高エネルギーアーク火災に関する面談 (H28/8/1)  
における質問回答について

平成28年8月1日、標記に関する面談において、「高エネルギーアーク火災に関する質問事項について」回答するよう求められた。

【高速増殖原型炉もんじゅ】

高速増殖原型炉もんじゅ 所内概略単線結線図 (起動変圧器受電状態を示す)

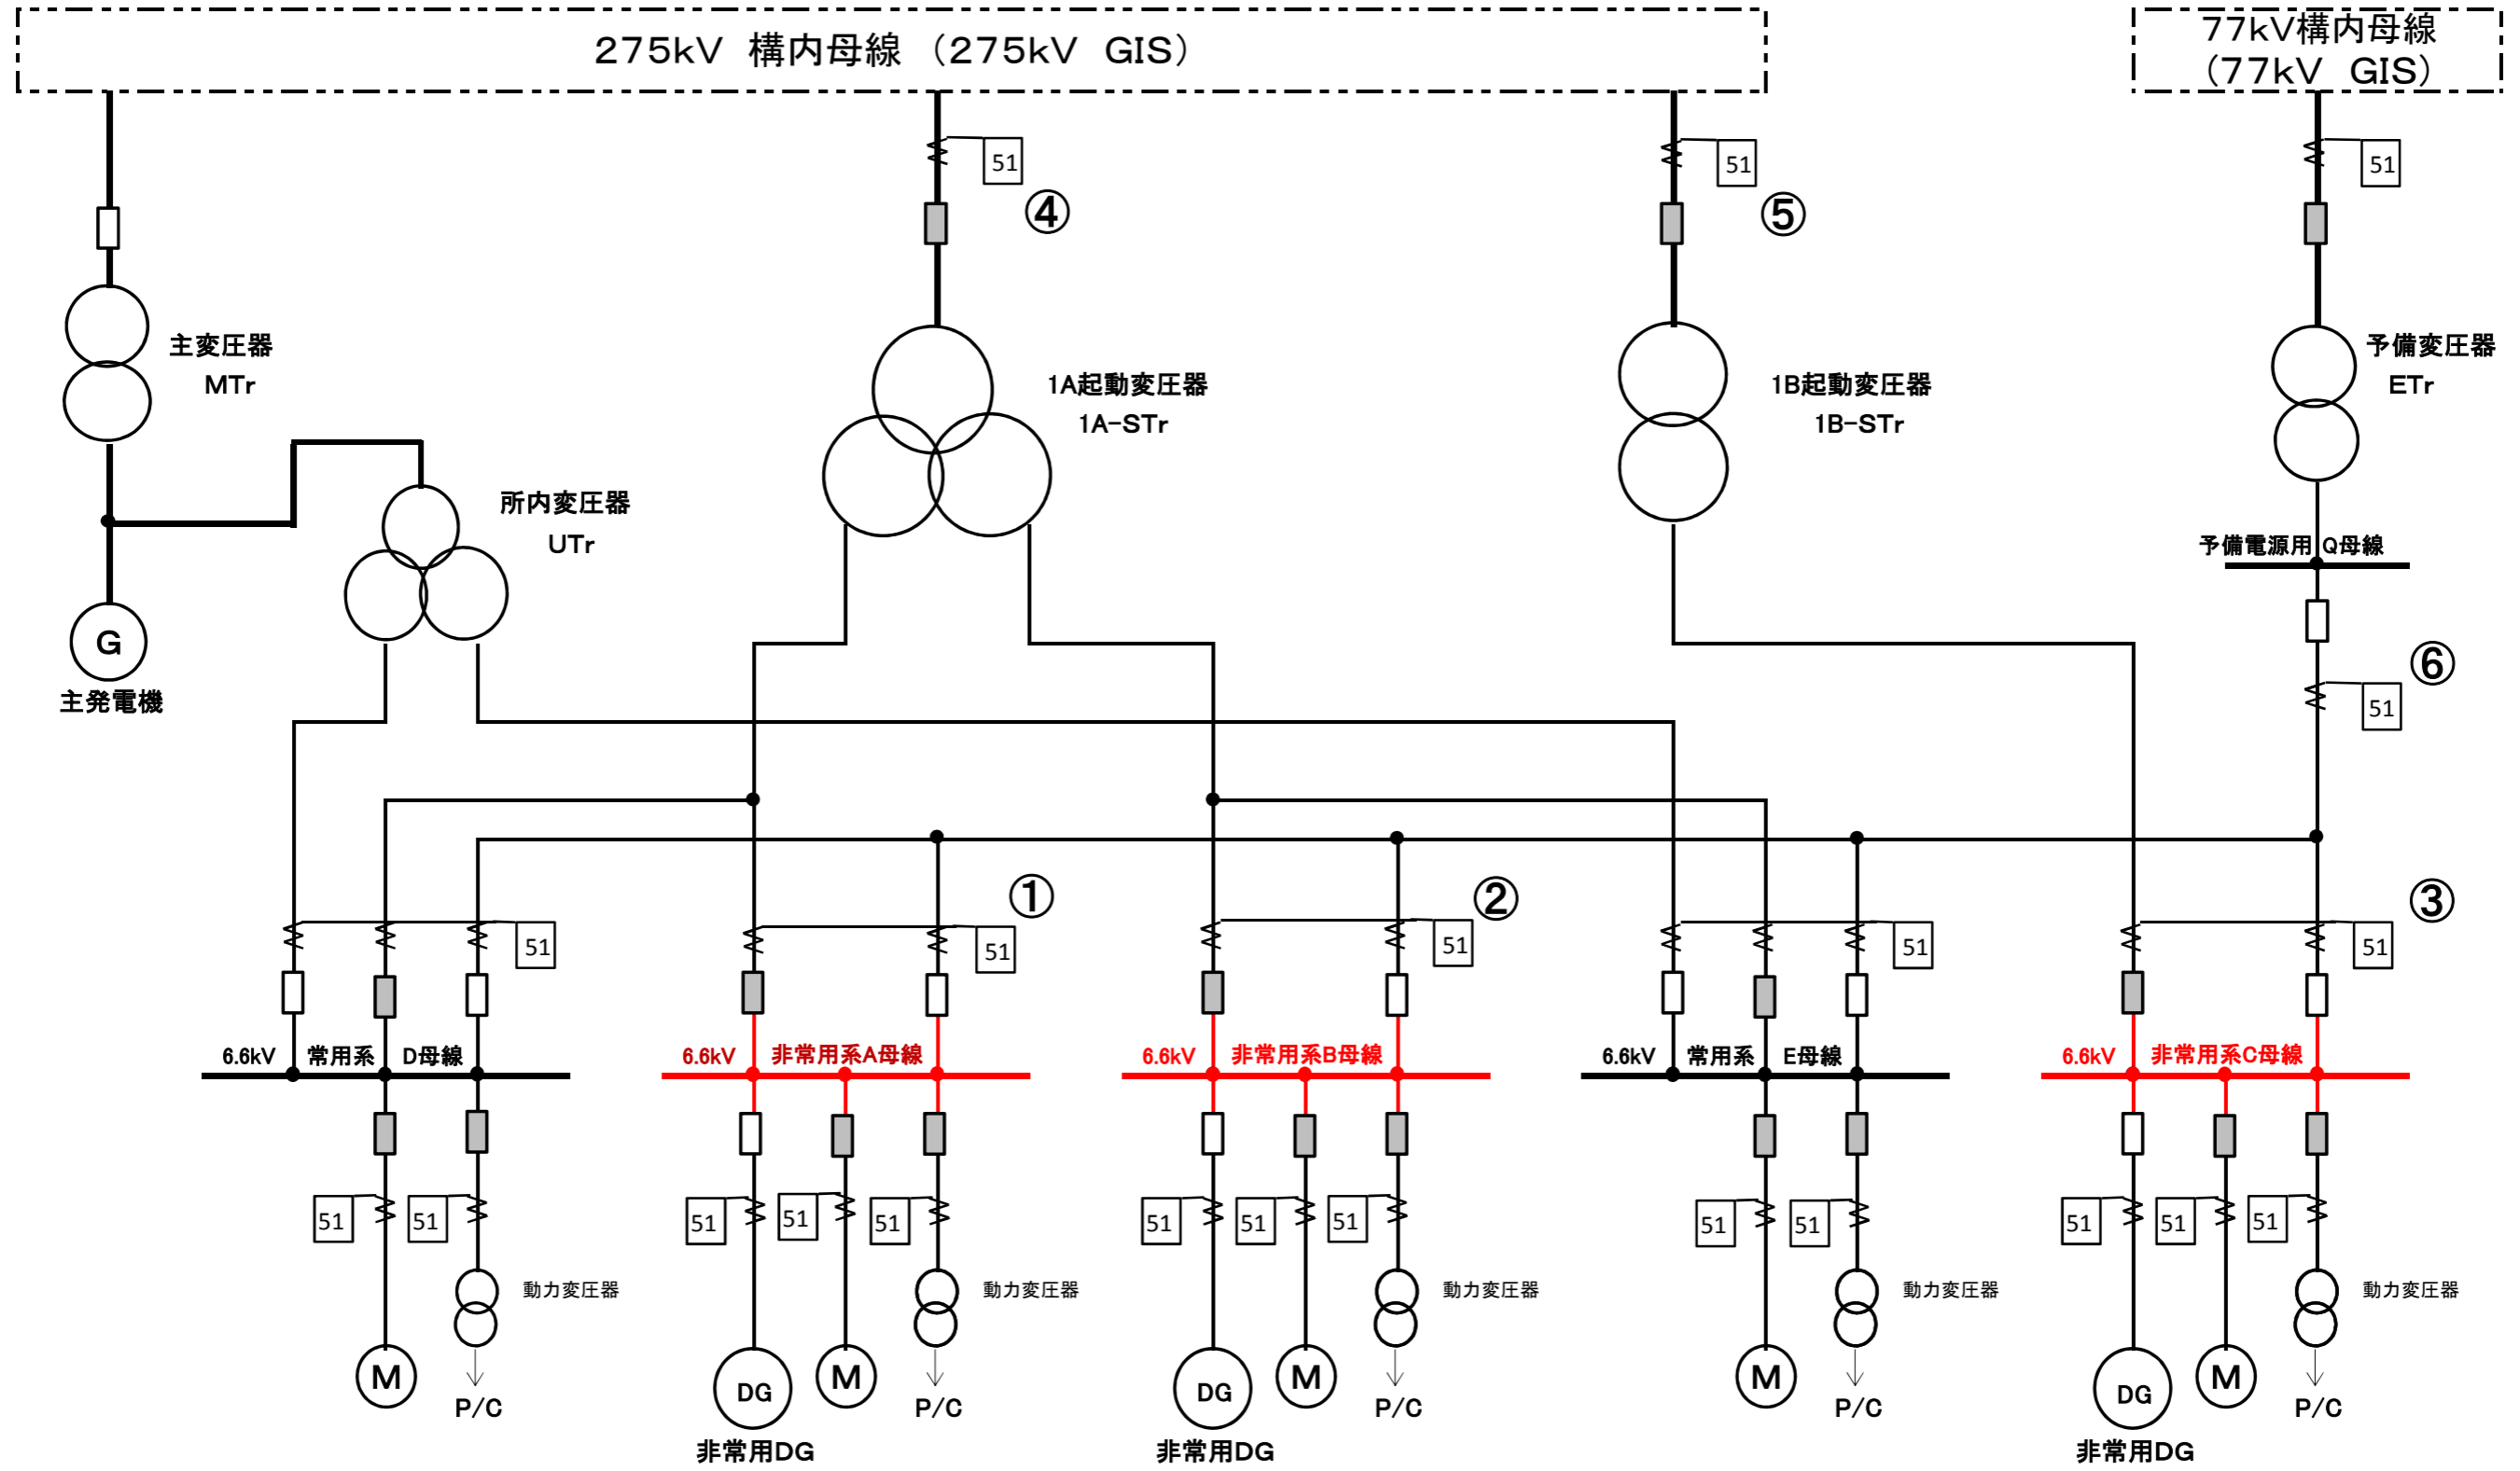
現状の保護継電器整定値において、3相短絡発生時に想定される電気エネルギーがアーク火災発生の可能性のある「しきい値25MJ」を超える保護継電器について調査した結果、非常用メタクラの外部電源系用起動変圧器の過電流継電器1台が、しきい値を満足しないことを確認した。

| No. | プラント名       | 機器番号<br>(リレーバイス<br>No) | 機器名称、リレー名称                   | 3相短絡<br>電流<br>[kA]<br>*1 | 現状の整定値<br>[秒] *2 | 現状の整定値に<br>おける電気<br>エネルギー<br>[MJ] *3 | アーク火災発生<br>の可能性<br>なし(25MJ未満) : ○<br>あり(25MJ以上) : × | 整定値調整により<br>しきい値以内とす<br>ることの成立性<br>成立性あり : ○<br>成立性なし : × | 影響緩和措置  | 措置完了までに<br>要する期間 | 保護リレーの設置場所               | 保護リレー設置場所が<br>非常用メタクラ室外か<br><br>非常用メタクラ室外 : ○<br>非常用メタクラ室内 : × |
|-----|-------------|------------------------|------------------------------|--------------------------|------------------|--------------------------------------|---|---|---|------------------|--------------------------|--|
| ④   | 高速増殖原型炉もんじゅ | 51SA                   | 1A起動変圧器 過電流継電器               | 33.59                    | 0.98             | 39.70                                | ×   | ○   | 左記(質問事項4)より、リレー整定変更によりしきい値以内とすることが可能のため影響緩和措置は不要。                 | およそ3年            | 所変・起変保護継電器盤<br>(保護継電器盤室) | ○  |

アーク火災発生の可能性のある「しきい値 2.5MJ」を超える保護継電器について、本継電器のリレー整定変更（整定見直し）又は取り替えを行うことによって、HEAF による 3 相短絡発生時に想定される電気エネルギーの値をしきい値以内とすることが可能である。

質問④の措置（本継電器のリレー整定変更又は取り替え）が完了するまでに要する期間については、現段階においておよそ 3 年と想定している。
